Elektrische installaties op laagspanning en op zeer lage spanning (Boek 1 - KB 8/09/2019) - Algemene Directie Energie

📍 Plaats van het onderzoek: Breughelpark pav 16/28 1731 ASSE België

📄 Aard onderzoek: Periodieke inspectie (Boek 1 6.5)

BESLUIT : NIET CONFORM

Bord 1

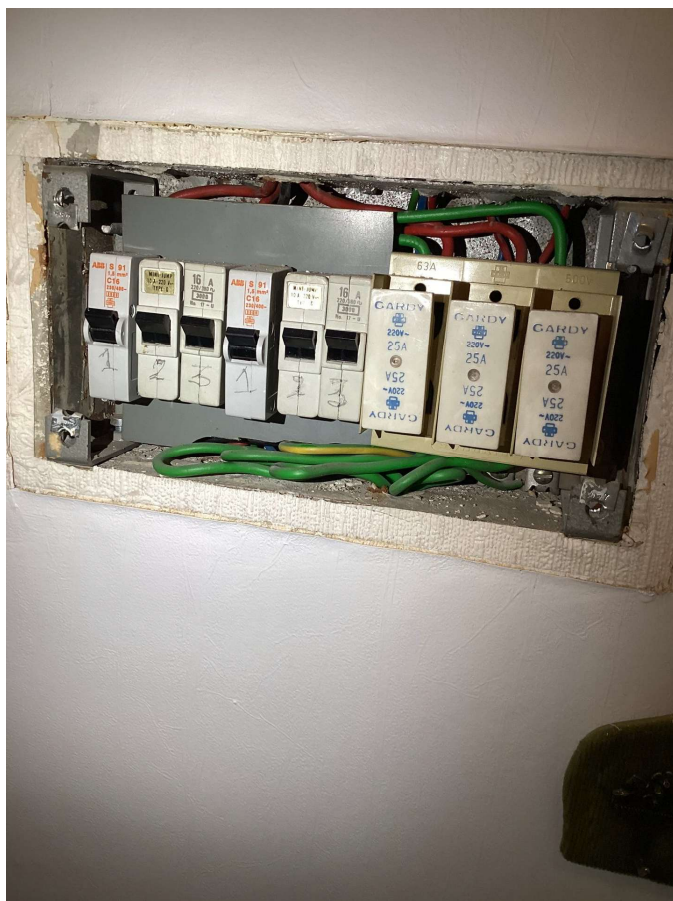
F. Elektrische bord

Markering van schakelvermogen op de automaten niet aanwezig.	
	Kalibreer element plaatsen voor de penautomaten of zekeringen of vervangen	
	Elektrische bord beschermings graad minimum ipx4
